②ボデー端部と燃料給油パイプ干涉

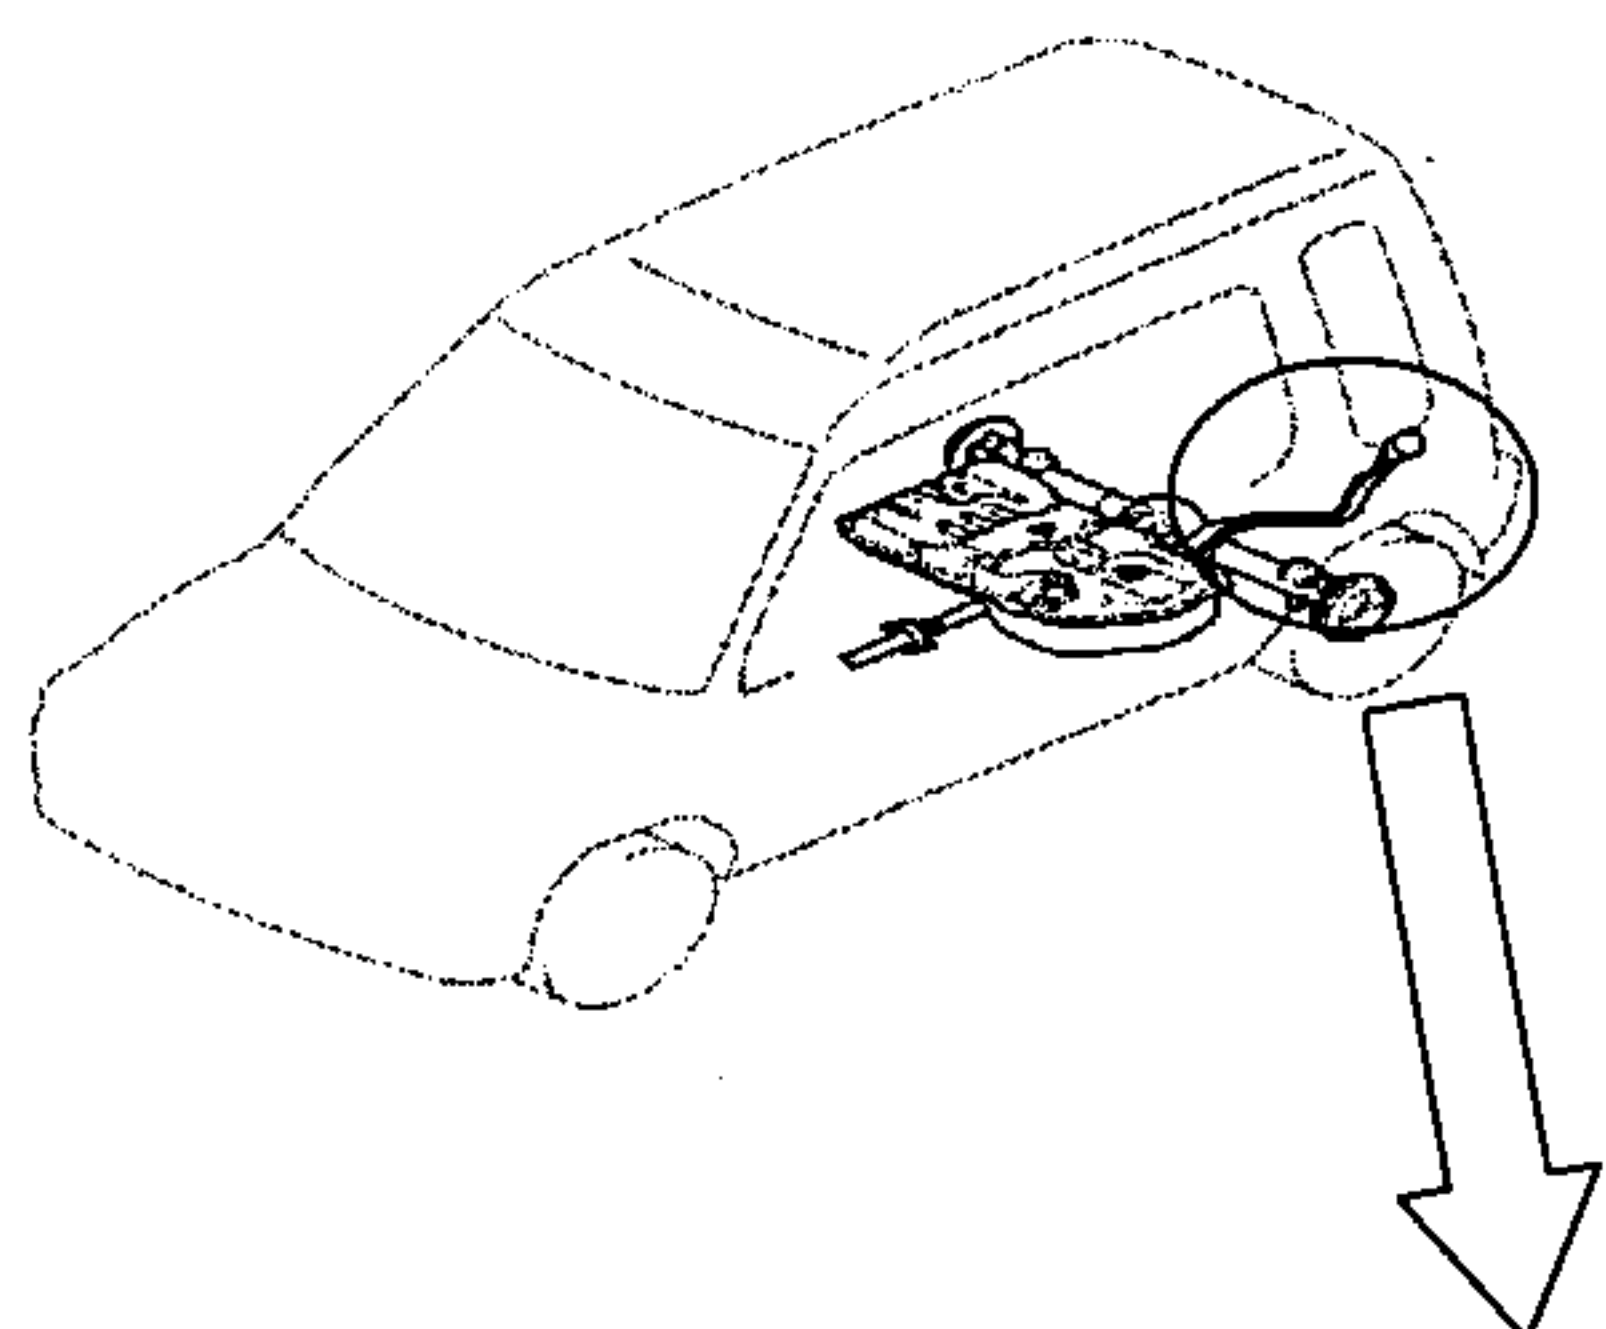
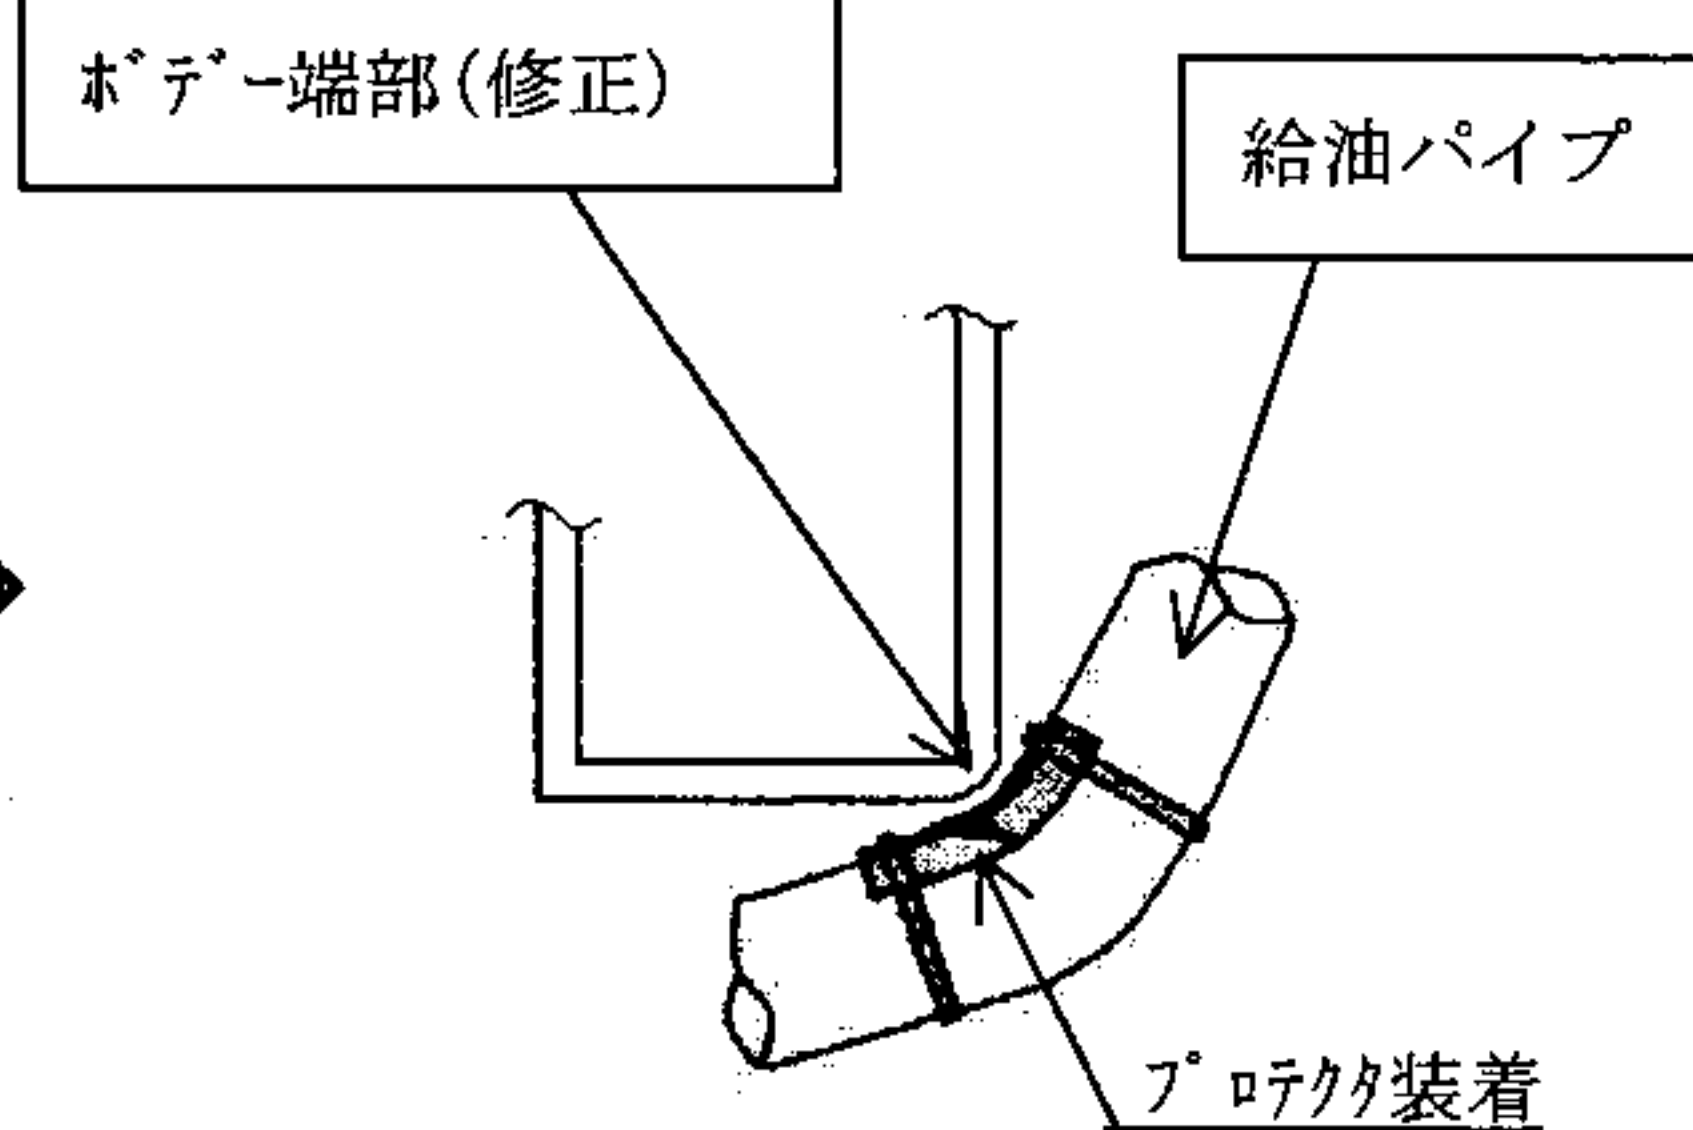
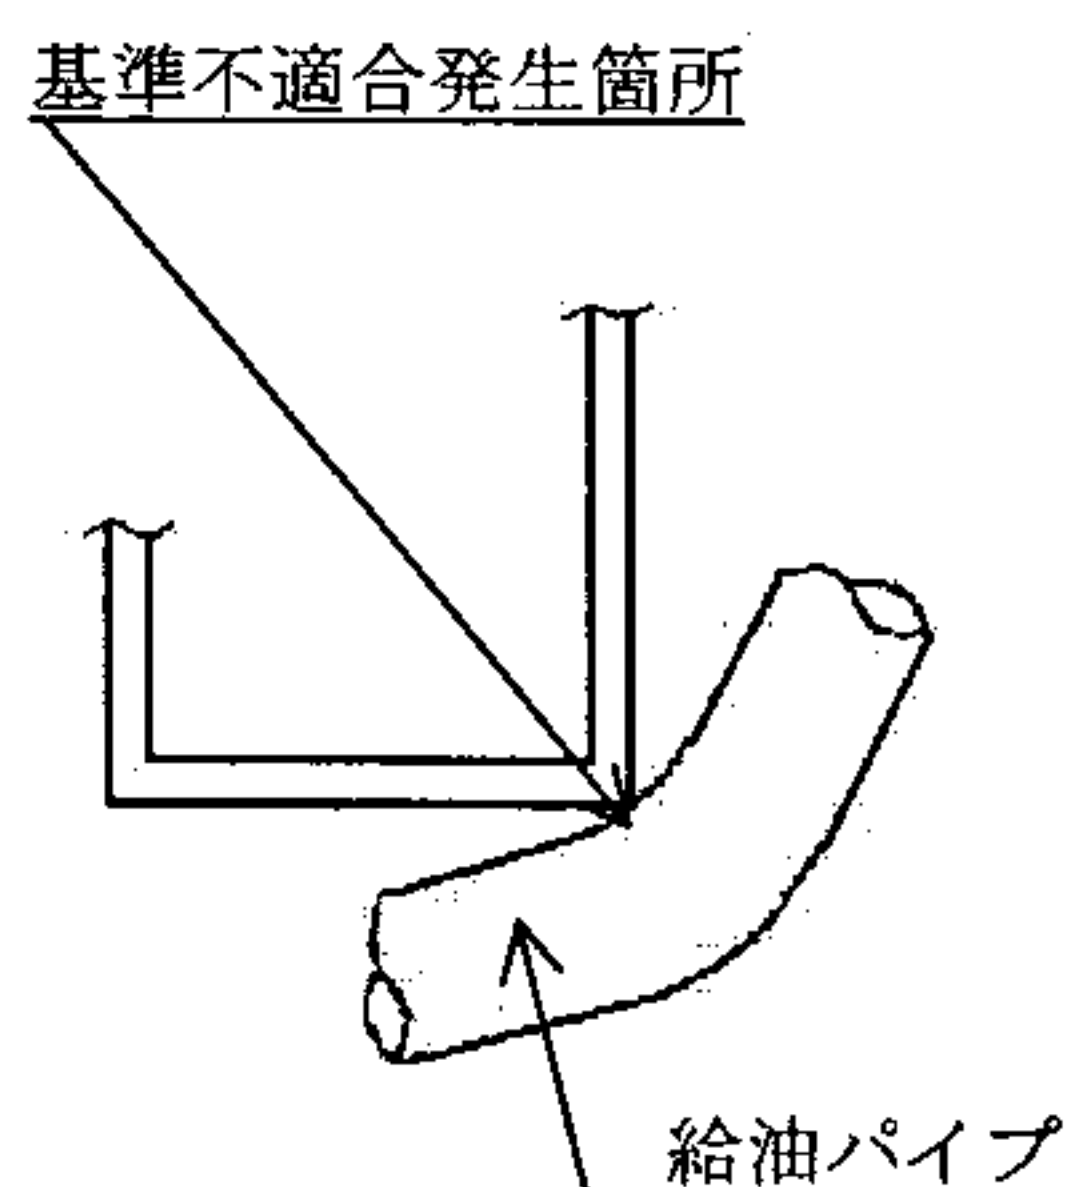
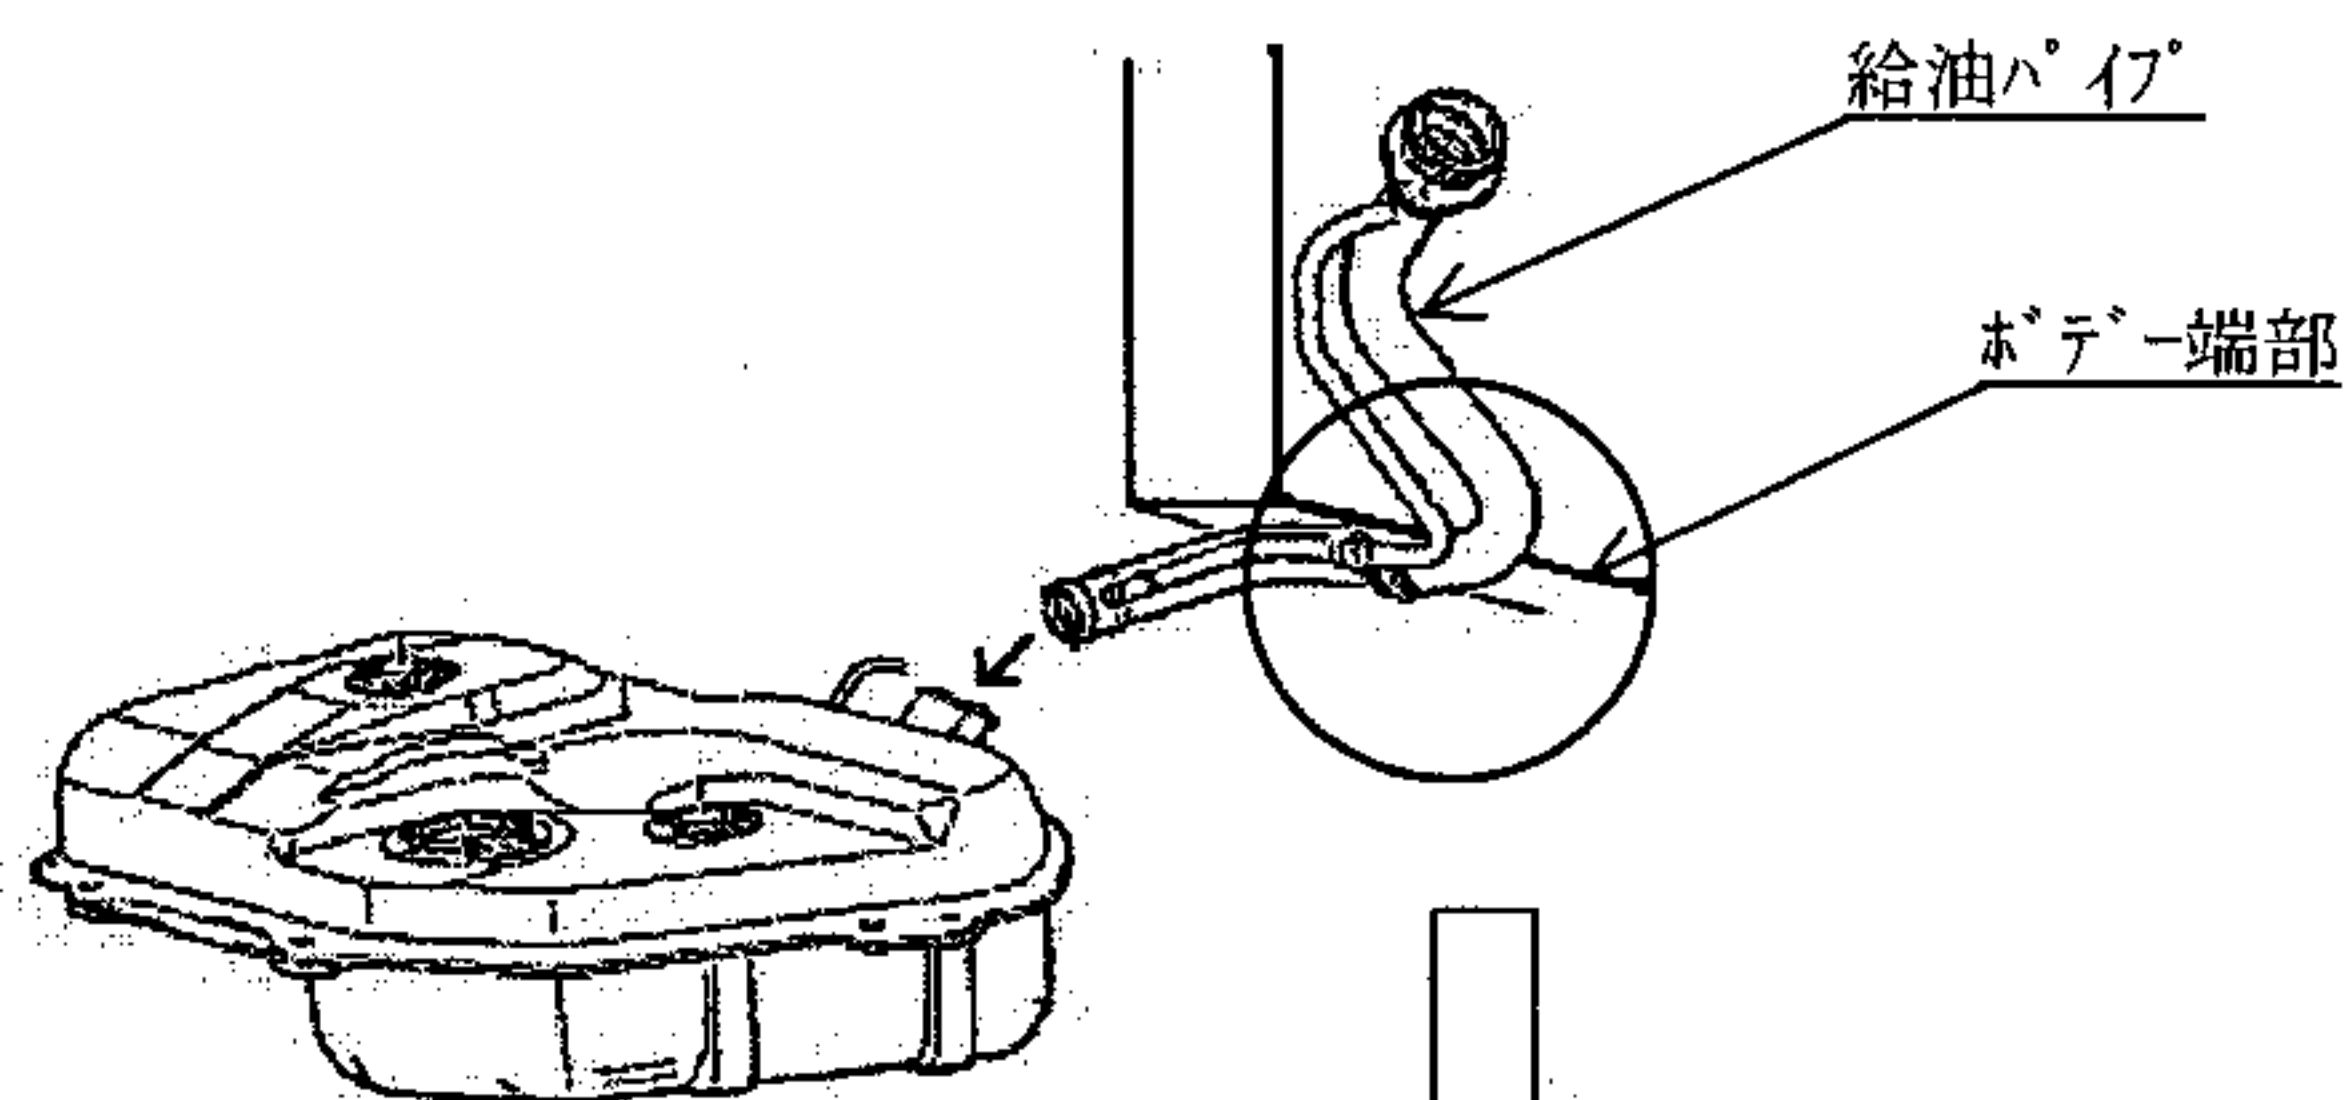
燃料装置において、改造したボデー端部の形状が不適切なため、燃料給油パイプがボデー端部と干涉し、最悪の場合、走行中の振動等により給油パイプが損傷し、燃料が漏れるおそれがある。

ボデー端部を修正すると共に、干涉部位にプロテクターを追加した対策品の給油パイプに交換する。
